Viite Lausuntopyyntö 5.5.2014

Asia **HELSINKI, Suomenlinnan kirkon urkujen uusiminen**

POHJA 1/400

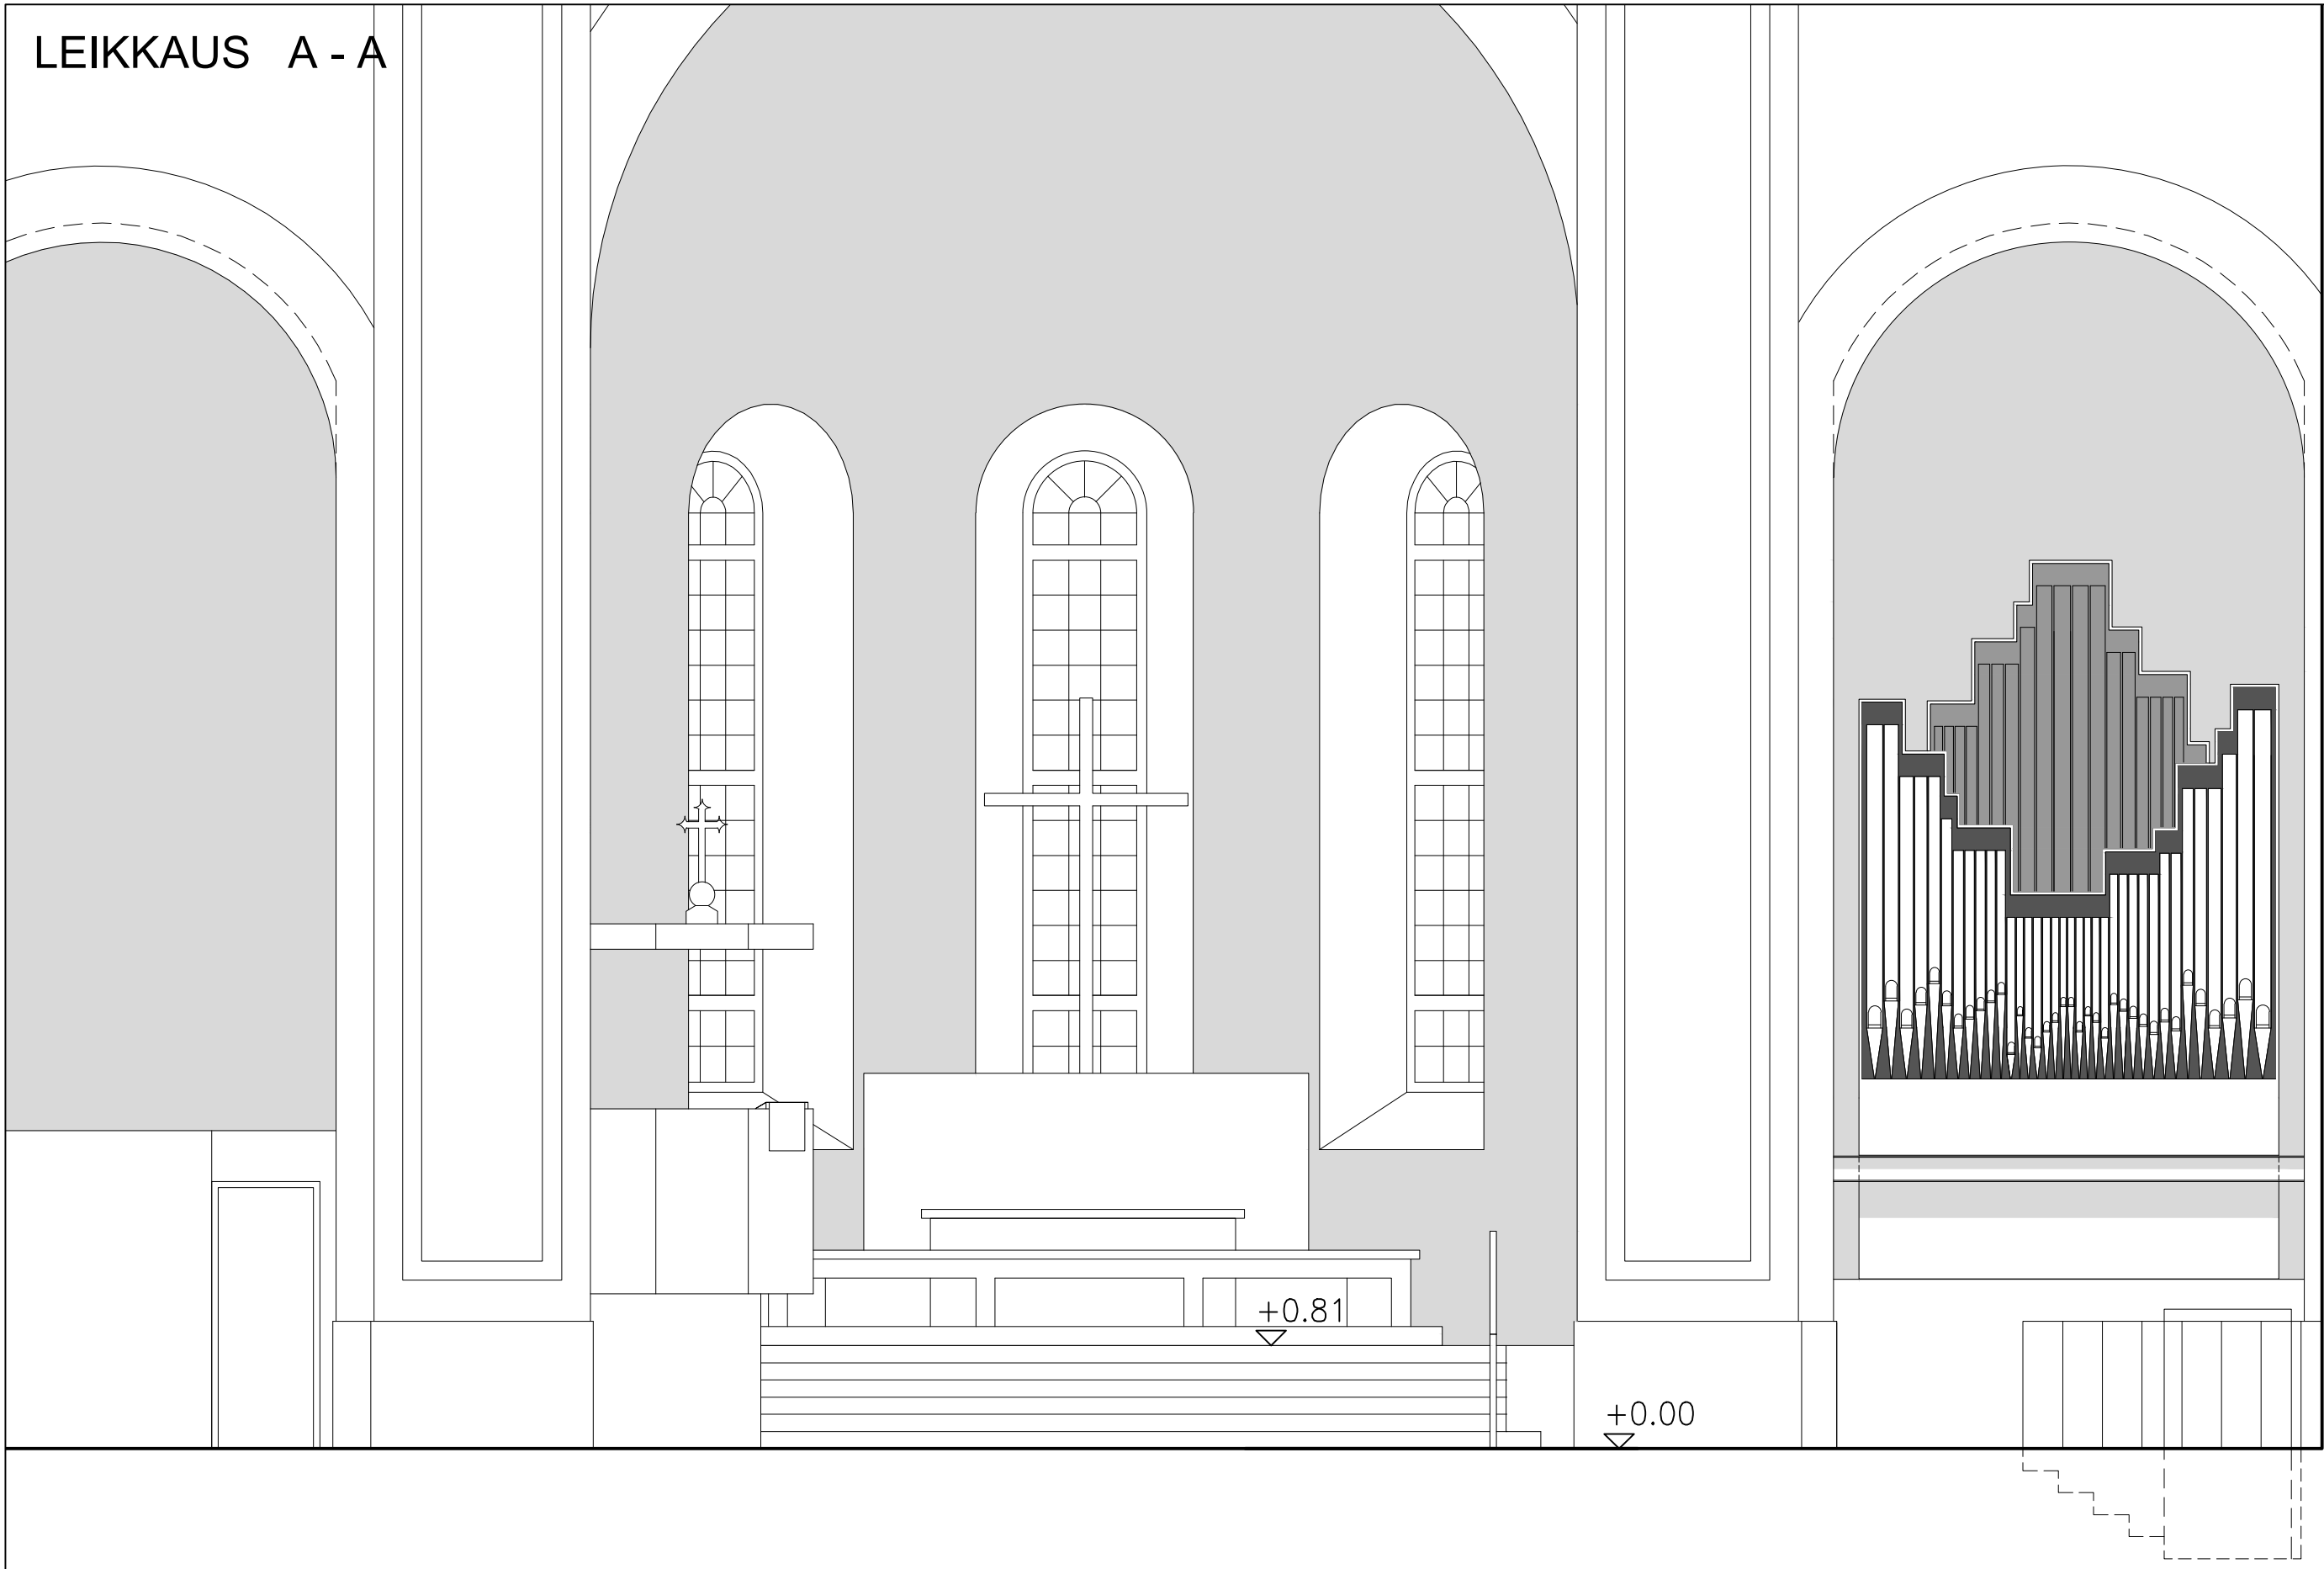
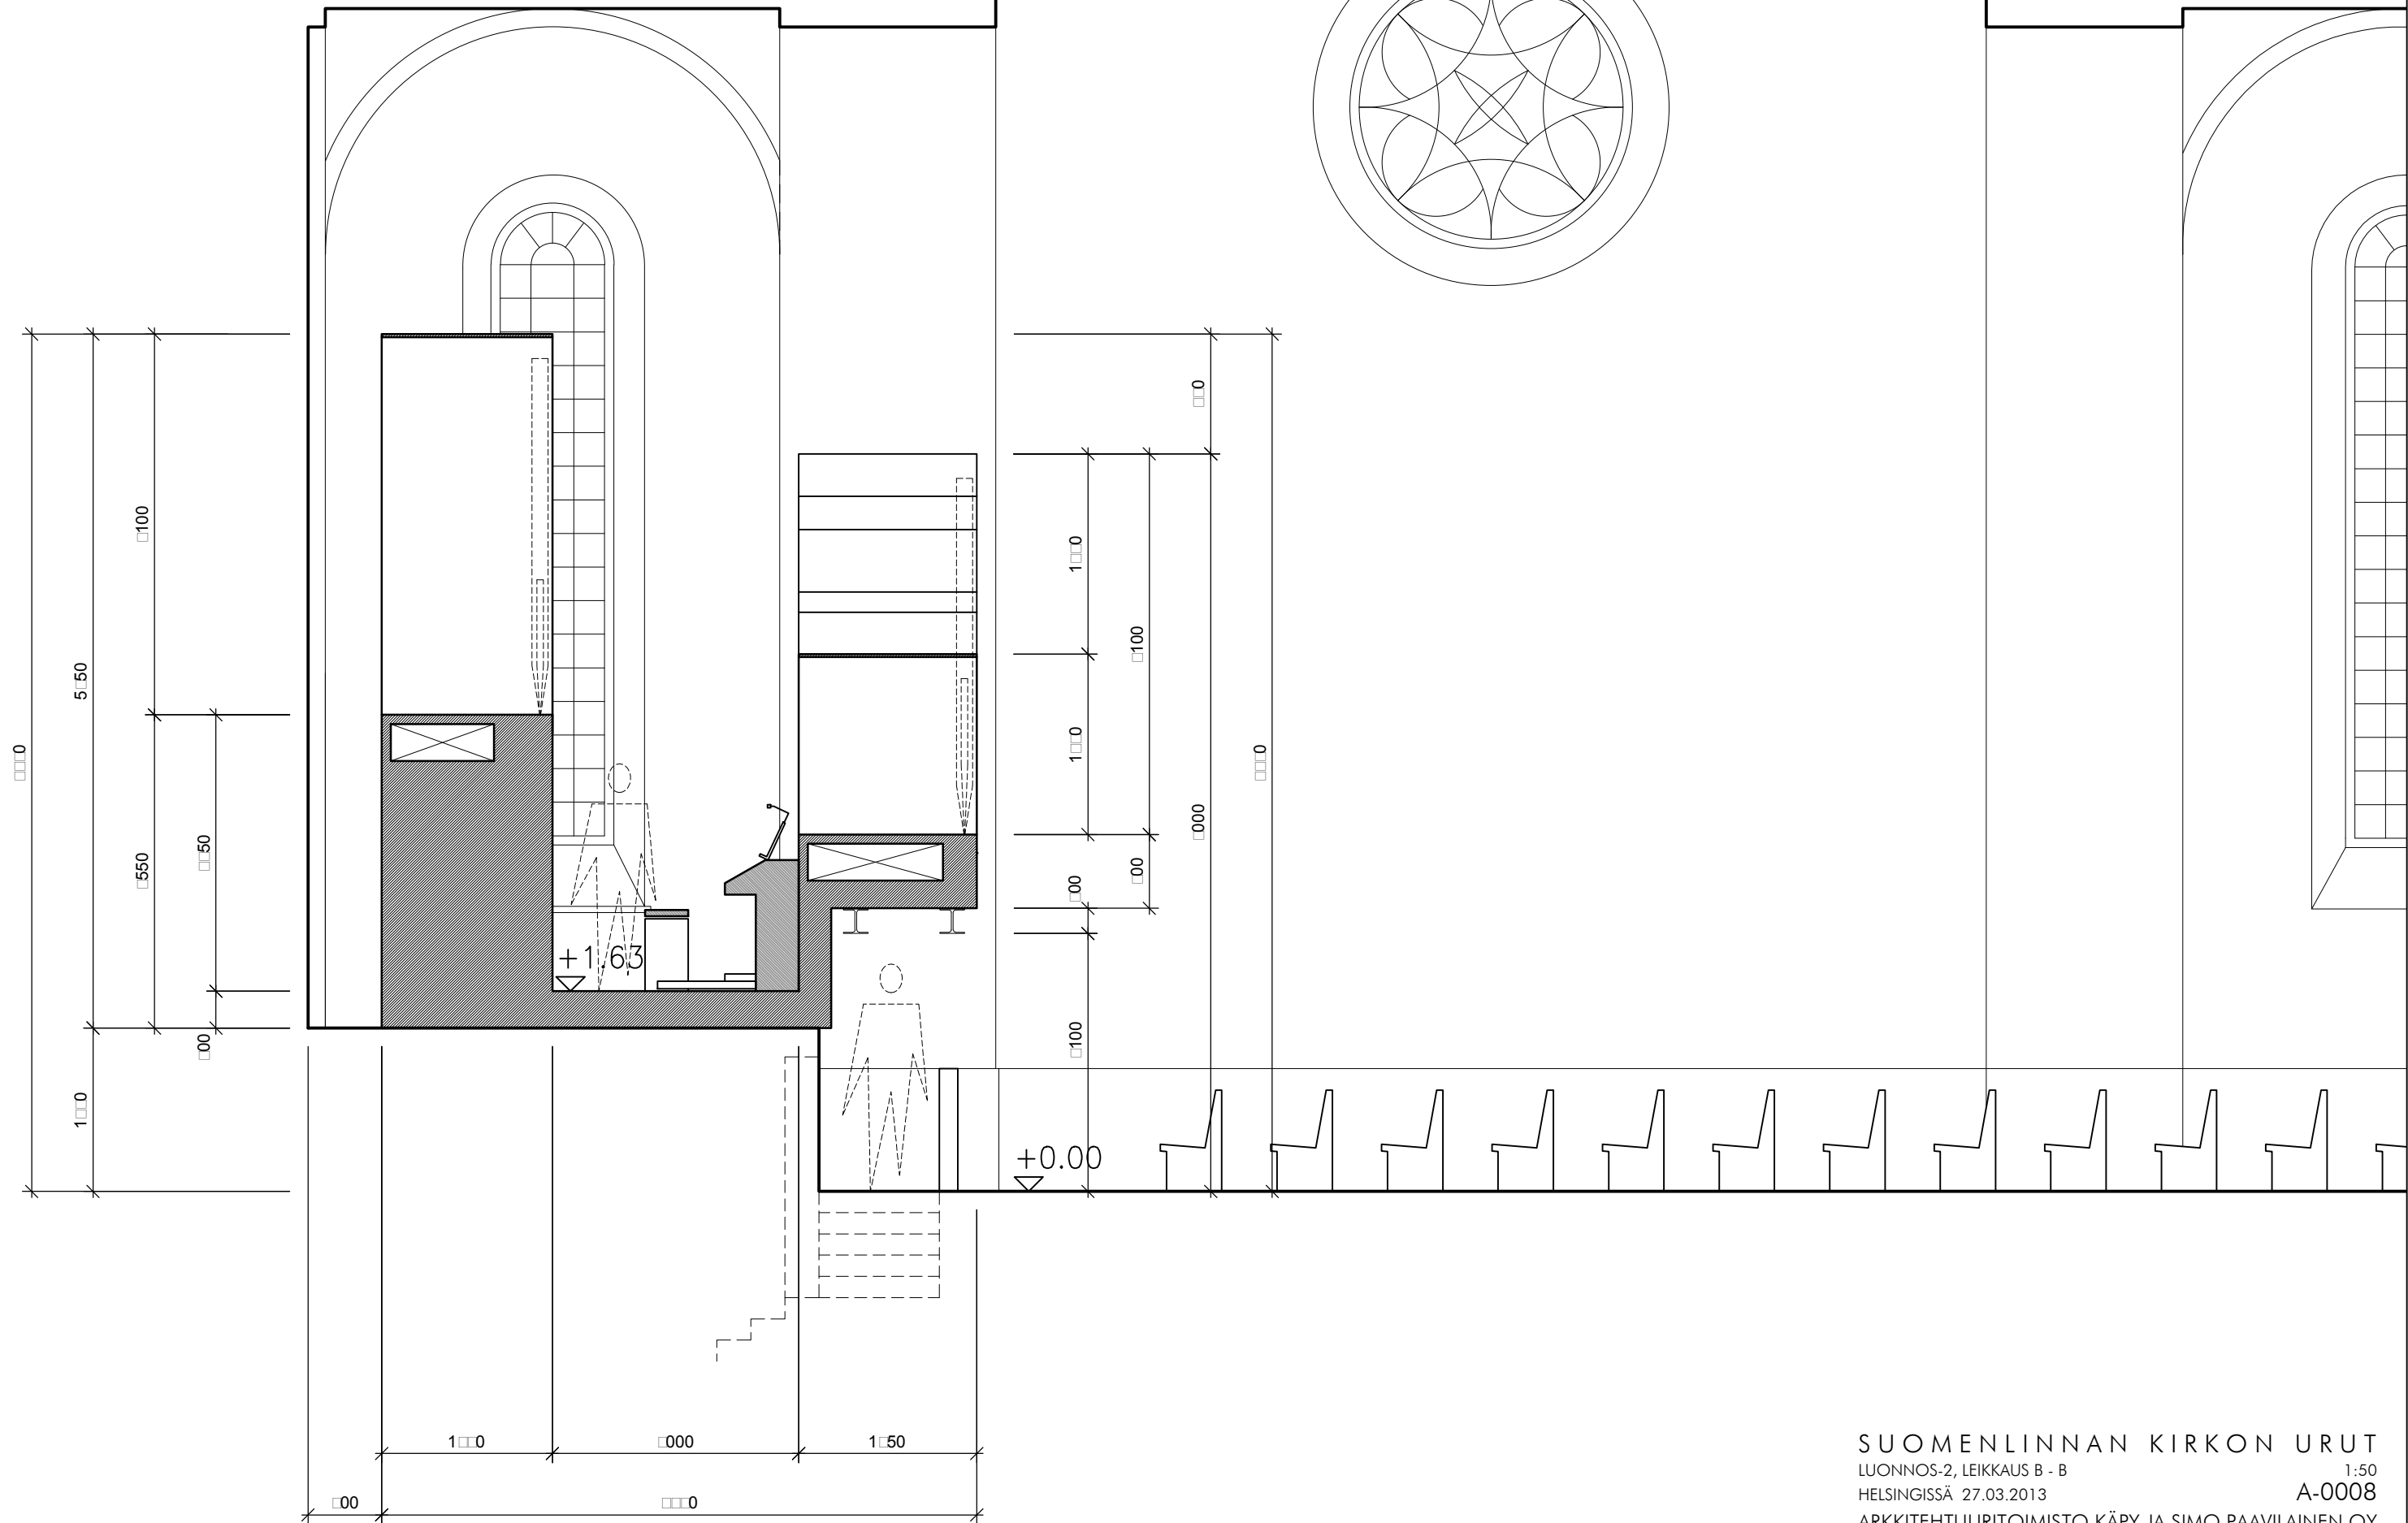
Uudet urut esitetään sijoitettavaksi kirkkosalissa samaan paikkaan kuin purettavat urut. Nykyisten urkujen alla oleva korotusosa ja kirkkosalin puolelle tehty umpikaide on tarkoitus purkaa, mutta säilyttää kulkuyhteys kirkkosalin puolelta kryptaan.

Massiivipuorakenteisiksi suunnitellut urut olisivat nykyisiä suuremmat (mitoitushjeet Veikko Virtasen urkurakentamo). Uusi instrumentti on jaettu kahteen erilliseen pillistöön, jotka sijoittuisivat kahdelle puolelle sivuseinän ikkunaa. Näin pääpillistö ilmalaatikkoineen on

aiempaa edempänä ja näkyvämmiin läsnä kirkkosalissa. Samalla muuttuu harkitusti myös urkujen julkisivun yläosan muodonanto. Muutoksella on jossain määrin vaikutusta kirkon valaistusolosuhteisiin.

Uusien urkujen väritys sovitetaan kirkkosalin väreihin; urut maalataan pääosin valkoiseksi, osittain ne ovat lakattua tammea.

Museovirasto pitää esitettyä urkujen uusimista koskevaa luonnosta harkittuna. Kirkkosalin kuoripäädystä näkyvästi sijaitsevien urkujen uusimista on pidettävä kirkkolain mukaisena olennaisena muutoksena, ja sitä koskeva seurakunnan päätös on alistettava kirkkohallituksen vahvistettavaksi. Tarkentuneet suunnitelmat havainnekuvineen tulee vielä toimittaa Museovirastoon mahdollista lausuntoa varten.
